RELATÓRIO TRIMESTRAL
PERÍODO: MAIO A JULHO DE 2024
OBRAS DE DESCARACTERIZAÇÃO DE BARRAGENS ALTEADAS PELO MÉTODO DE MONTANTE

BARRAGEM FORQUILHA II
MINA DE FÁBRICA, OURO PRETO-MG
PROCESSO SEI 2090.01.0001309/2022-36

RELATÓRIO TRIMESTRAL
BARRAGEM FORQUILHA II
PROCESSO SEI 2090.01.0001309/2022-36

Figura 9: Planta geral com os sistemas de bombeamentos em todas as estruturas (Abril/24)

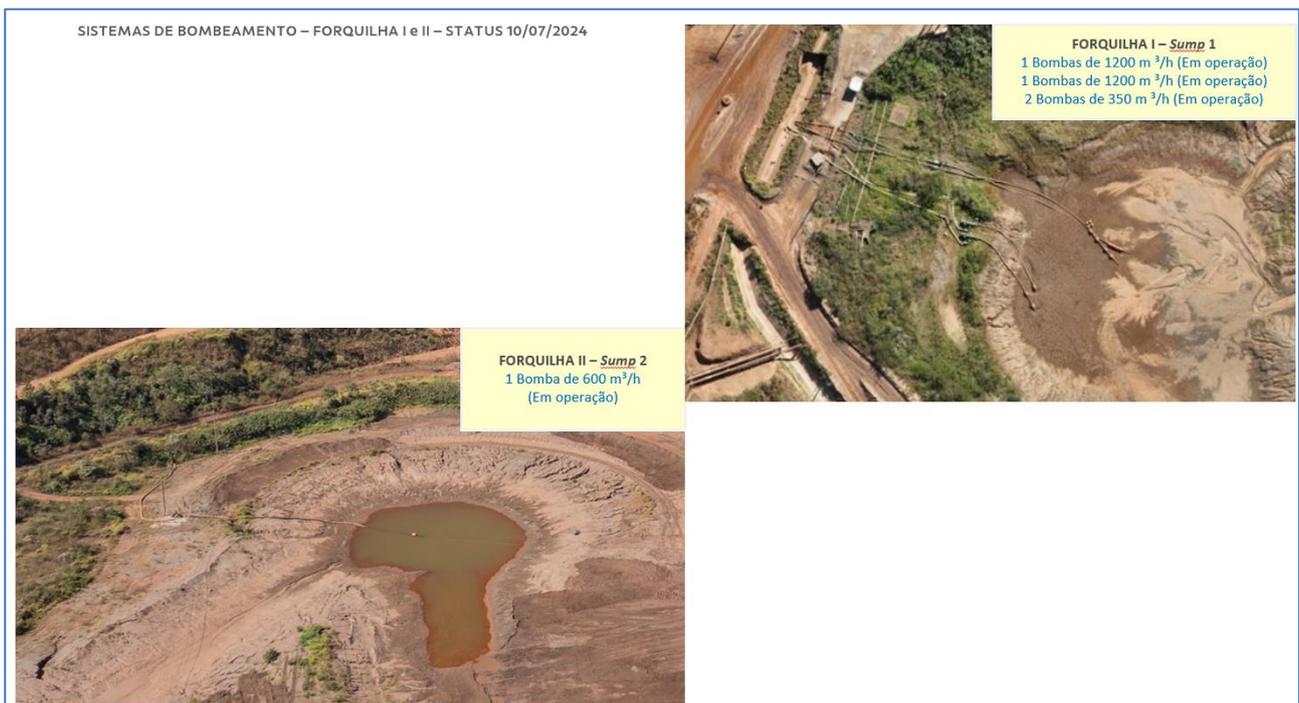
A recomendação F2-0154, solicita a implantação de melhorias nas áreas de bombeamento relacionadas a cobertura, contenções, acessos, sistema de controle ambiental e regularização das praças de forma a garantir a eficiência das bombas. Em atendimento a essa recomendação, a Vale implementou as melhorias as quais são evidenciadas na **Foto 7** e **Foto 8** abaixo.

Em conformidade com a recomendação F2-0153, informamos que a implantação de redundância no sistema de bombeamento será realizada por meio da utilização de bombas reservas que estarão disponíveis no local. A quantidade dessas bombas será definida com base em critérios estatísticos, assegurando que atenda adequadamente as necessidades operacionais em situações de manutenção ou substituição de qualquer bomba por falha técnica. As bombas reservas possuem capacidade equivalente ou maior às unidades já instaladas, garantindo a continuidade da operação em todas as circunstâncias.

Foto 25. Forquilha II – Conclusão de reparo da anomalia e implantação de drenagens na ombreira direita - Recomendação F2-0105 (Julho/24).

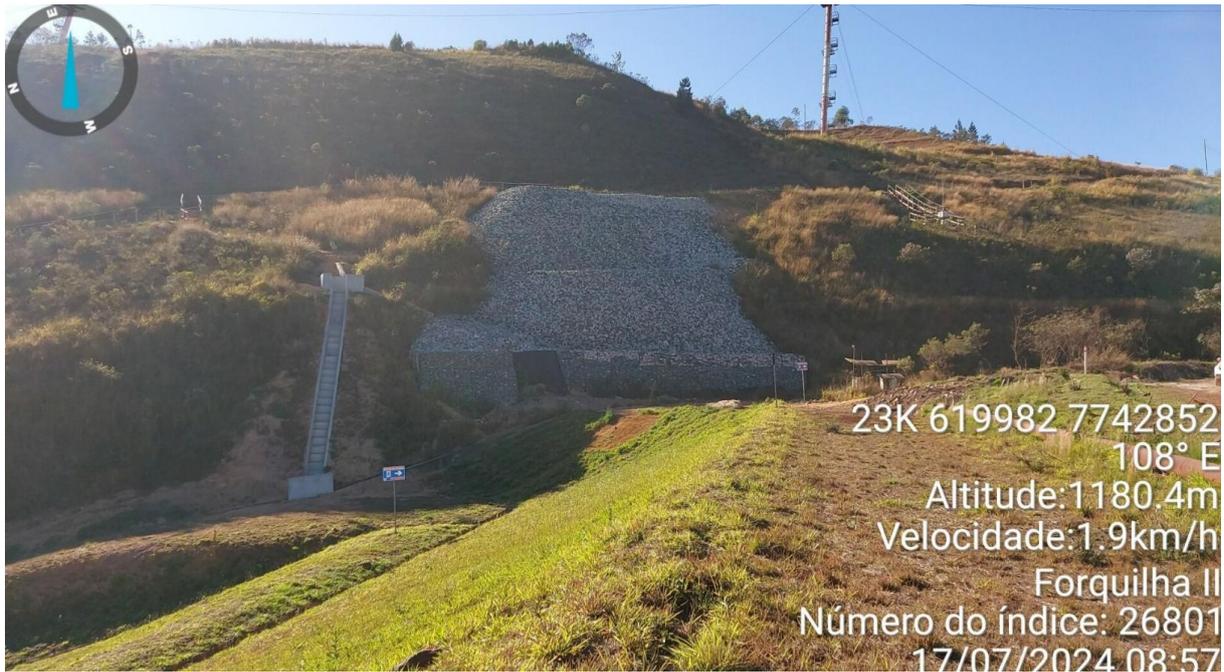
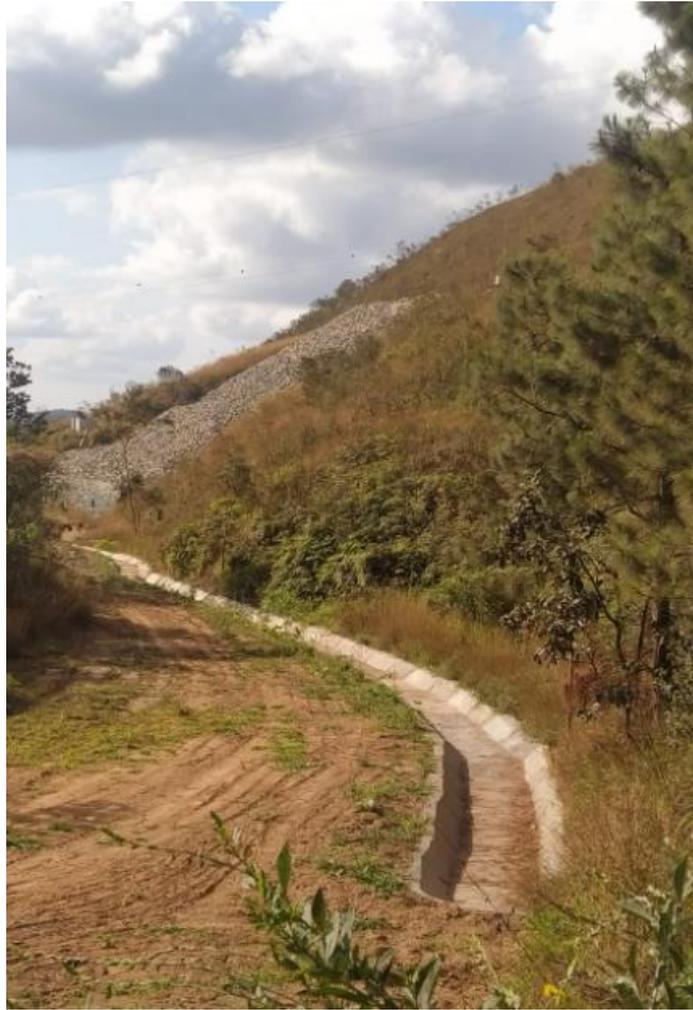
As imagens abaixo mostram a conclusão das obras de adequação e drenagens da ombreira direita de Forquilha II, item tratado na recomendação **F2-0119**, na qual solicita apresentar ações corretivas para os impactos de alagamento de área e vegetação, supressão de vegetação, remoção de material vegetal, controle de erosão e proteção de taludes na região do aterro implantado como área de apoio para as escavações do sump de Forquilha II, fora da área do reservatório.

Foto 21. Forquilha II – Conclusão de reparo da anomalia e implantação de drenagens na ombreira direita – Recomendação F2-0105 (Julho/24).

Foto 24. Forquilha II – Conclusão de reparo da anomalia e implantação de drenagens na ombreira direita -
Recomendação F2-0105 (Julho/24).
